改善箇所説明図

パワーステアリング用油圧ポンプ

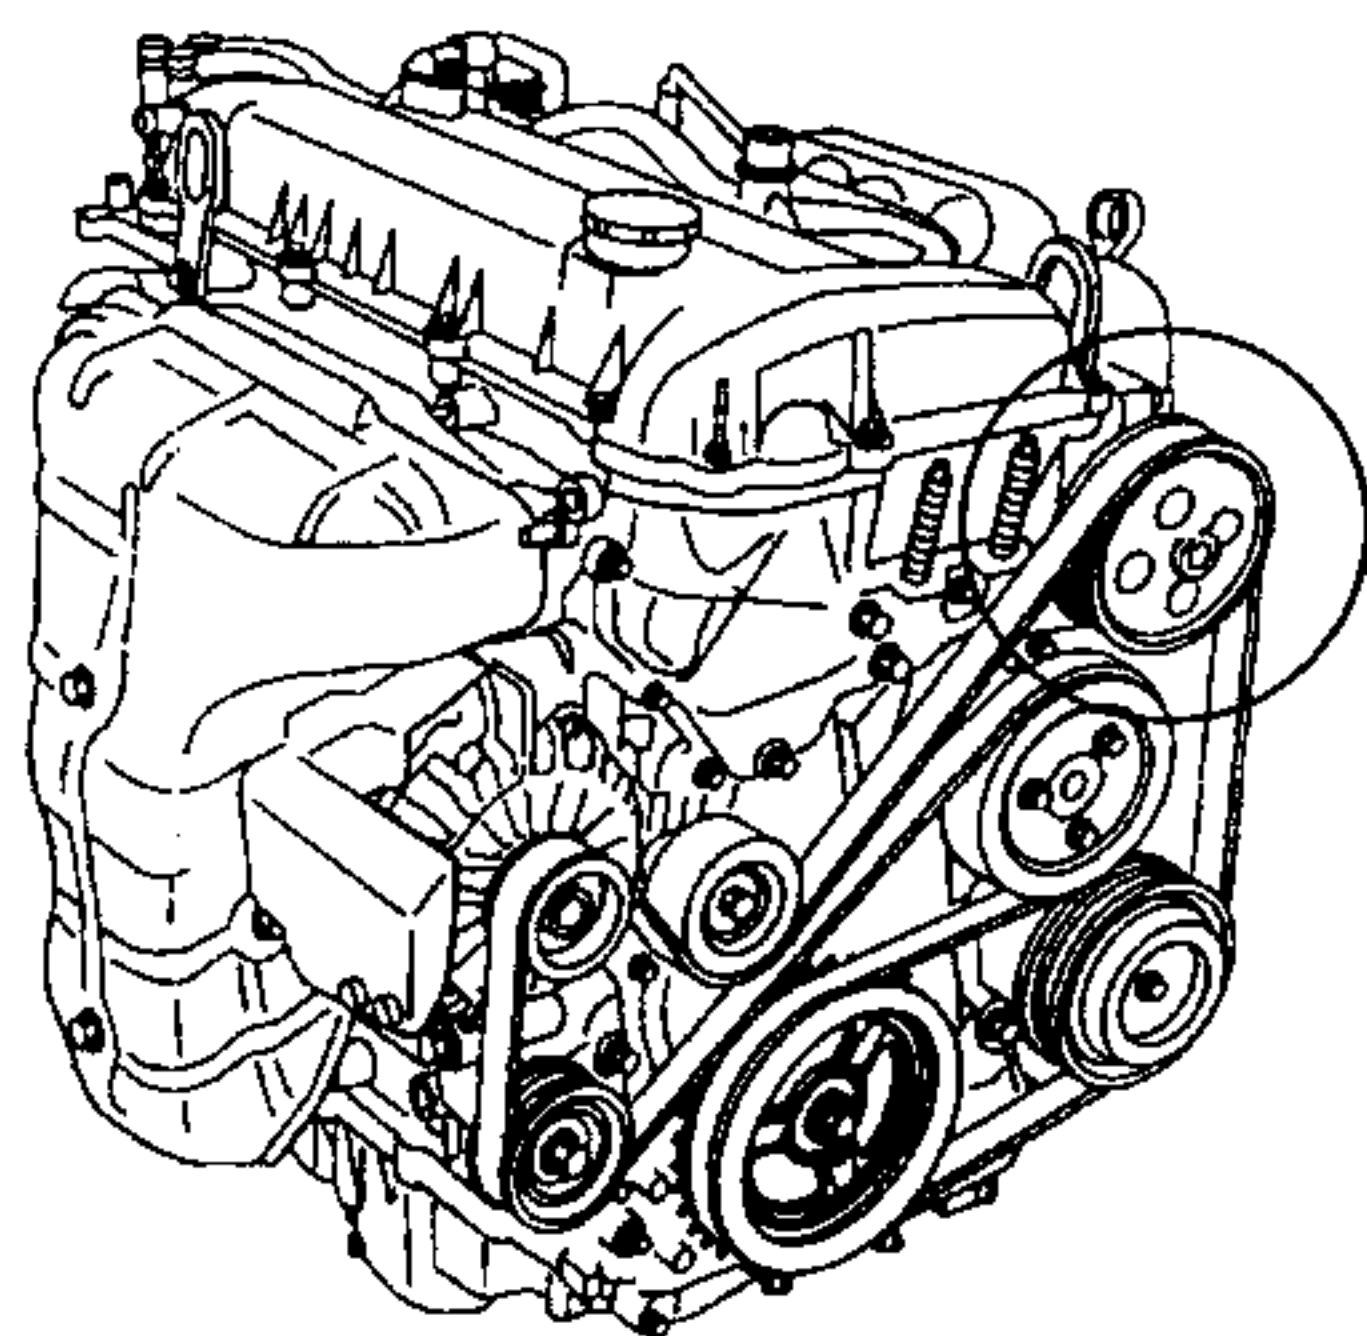
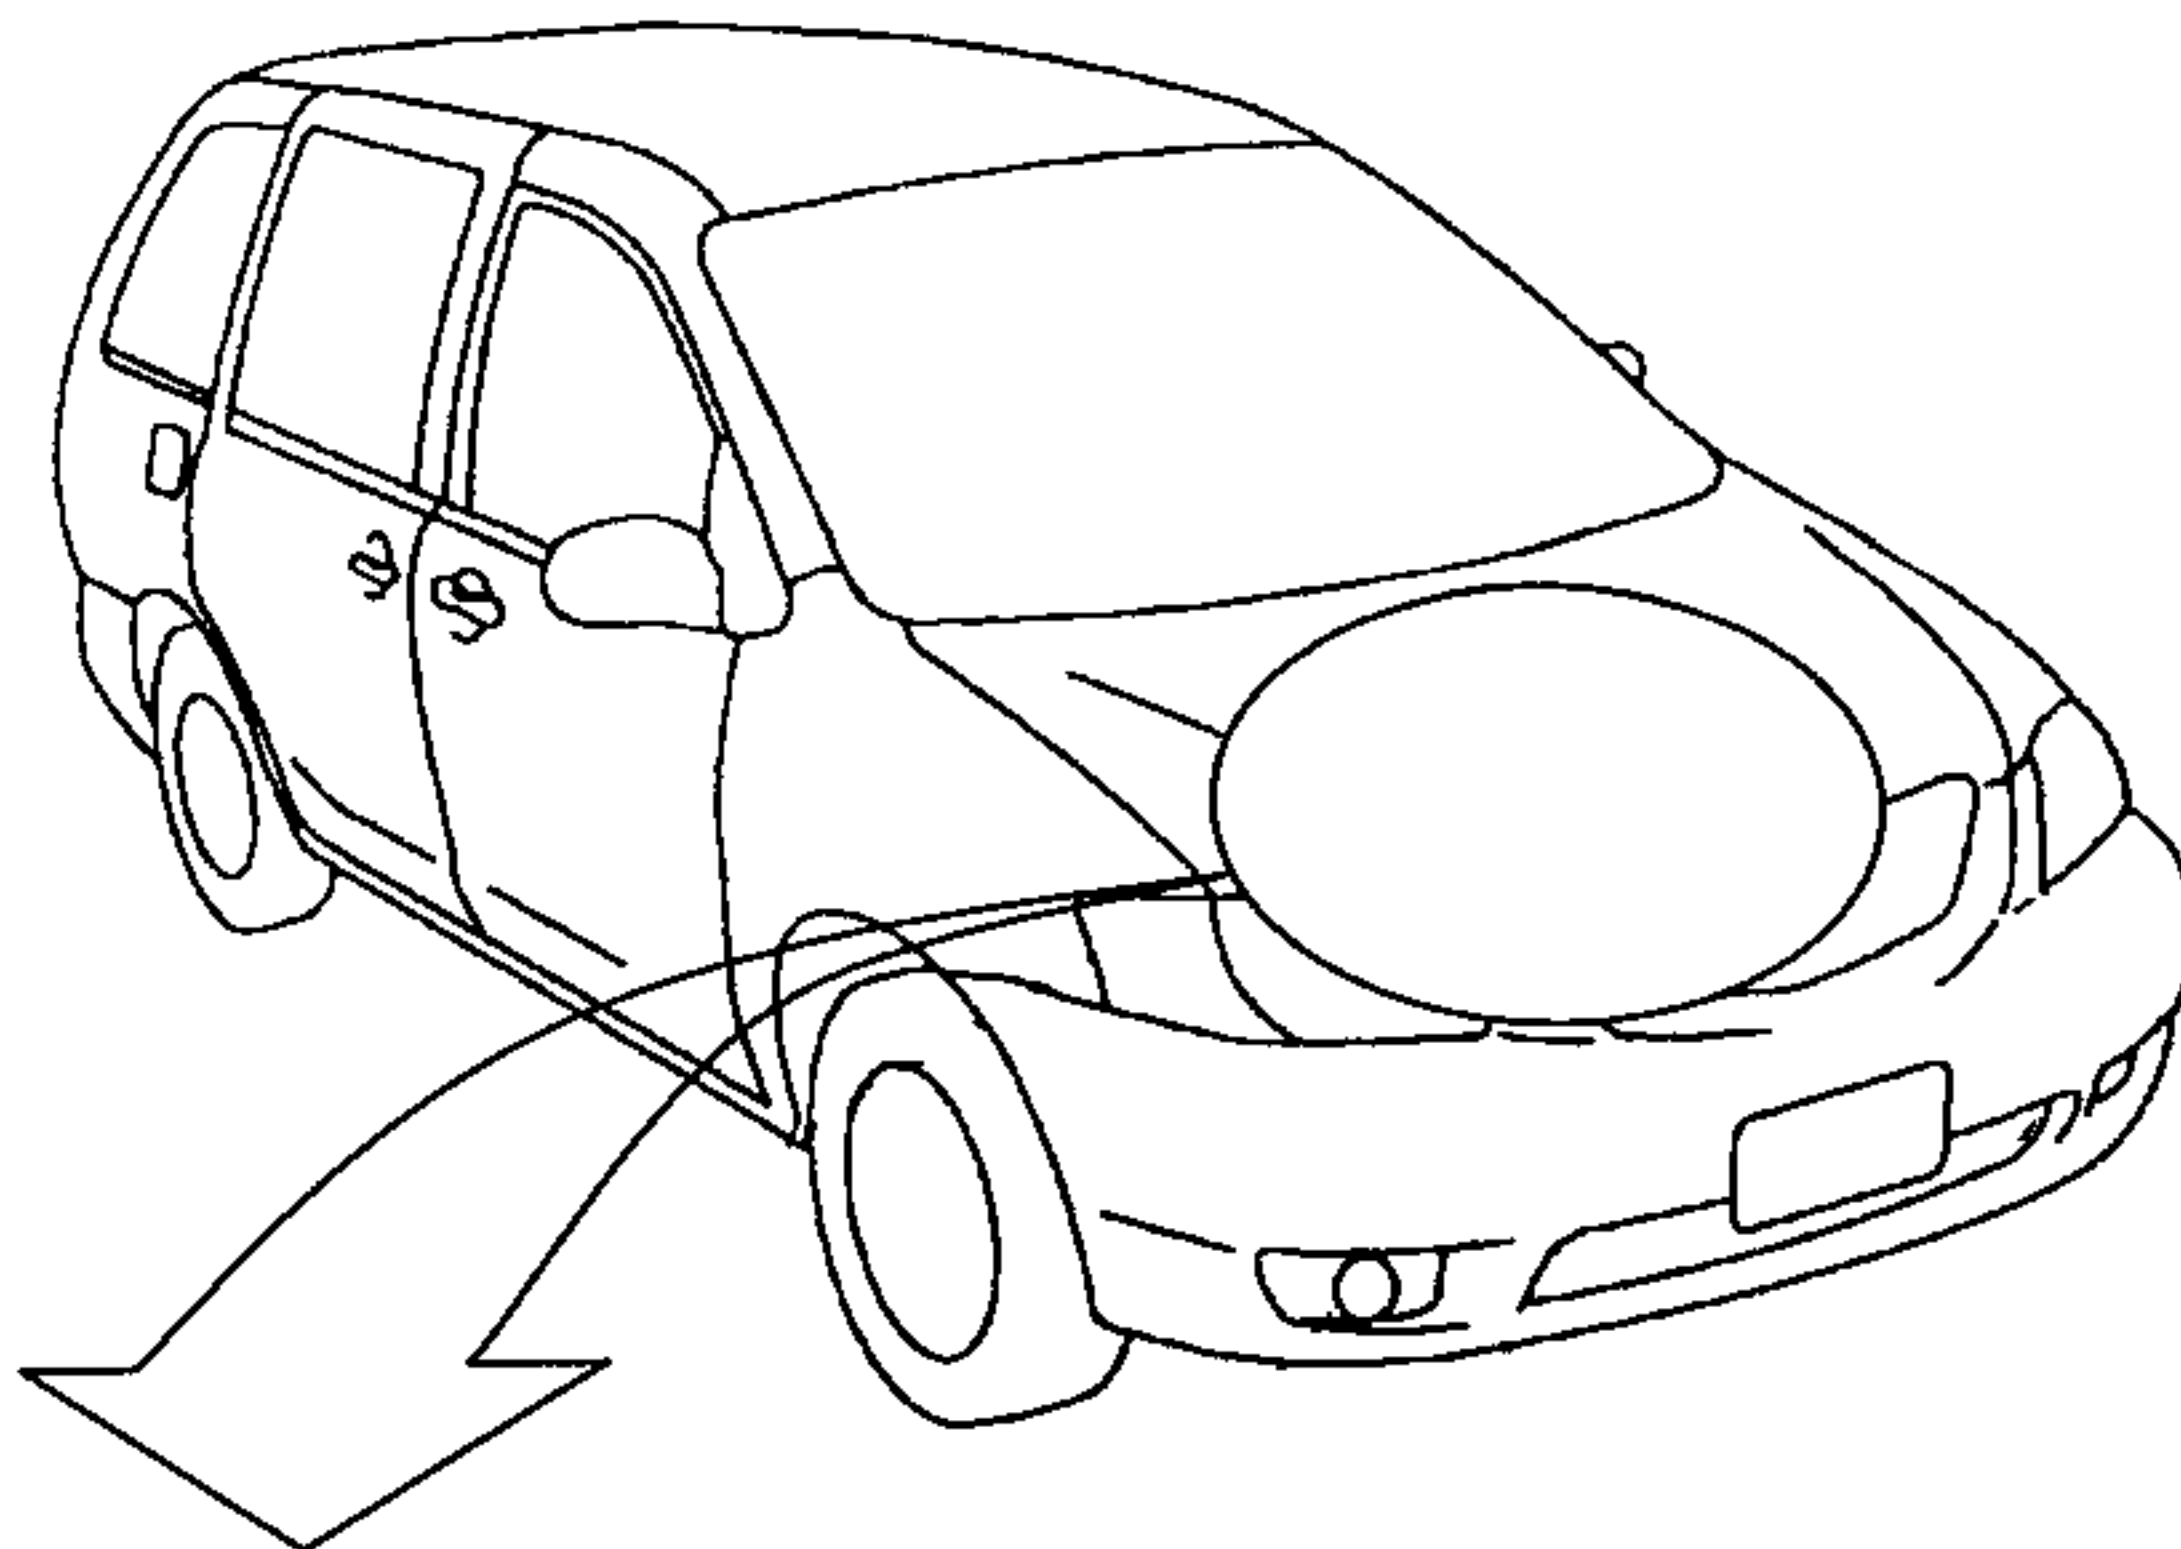
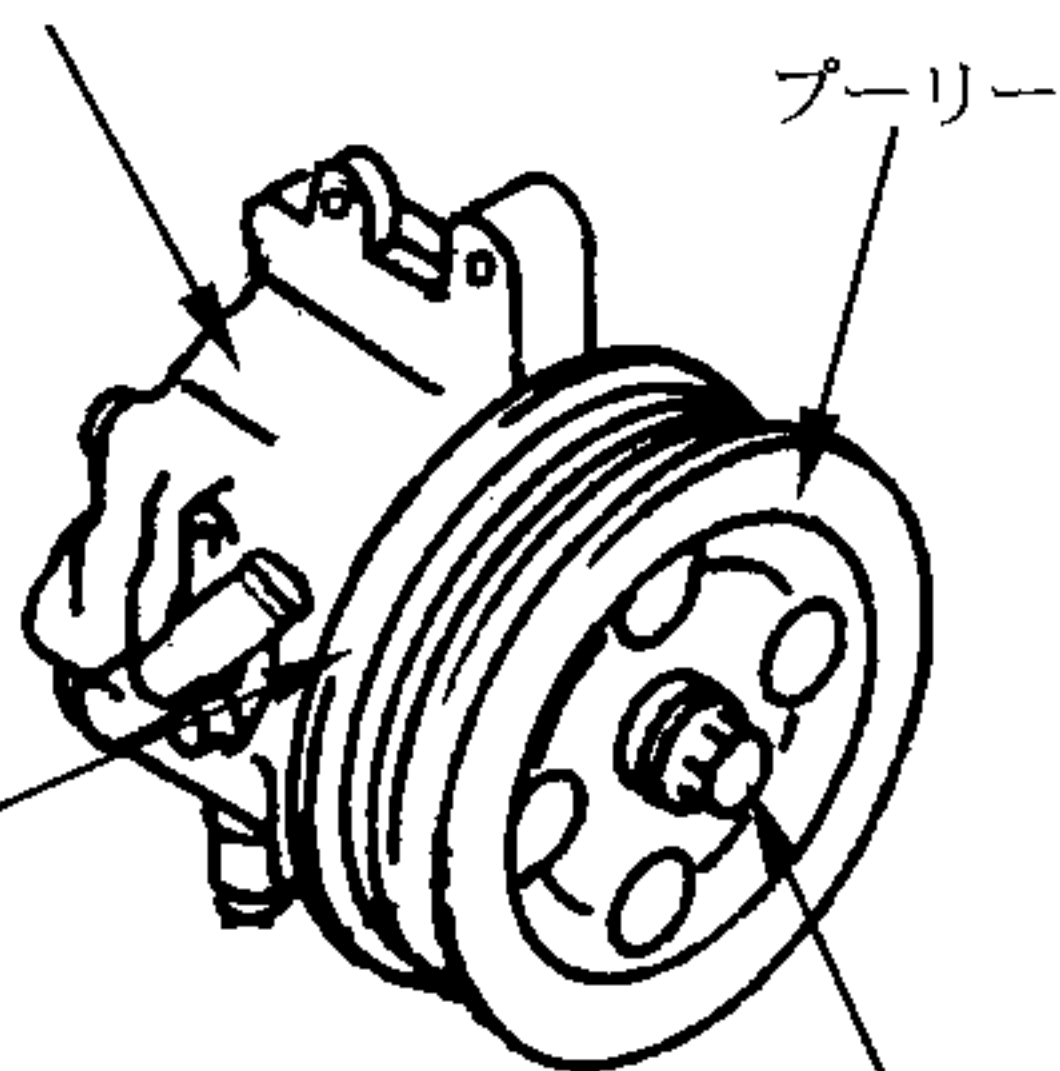
基準不適合発生箇所

かじ取り装置において、パワーステアリング用油圧ポンプ・プーリーの加工が不適切なため、プーリー取付ナットの締付力が低下するものがある。そのため、そのままの状態で使用を続けると、当該プーリー取付ナットが緩み、パワーステアリング用油圧ポンプからプーリーが外れ、充電警告灯が点灯し、ハンドルの操作力が増大するとともにウォーターポンプが作動しなくなり、オーバーヒートして走行不能となるおそれがある。

全車両、当該プーリー取付ナットを対策品と交換し、指定のトルクで締付ける。

識別：右側エンジン・マウント・ブラケットに黄色ペイントを塗布する。
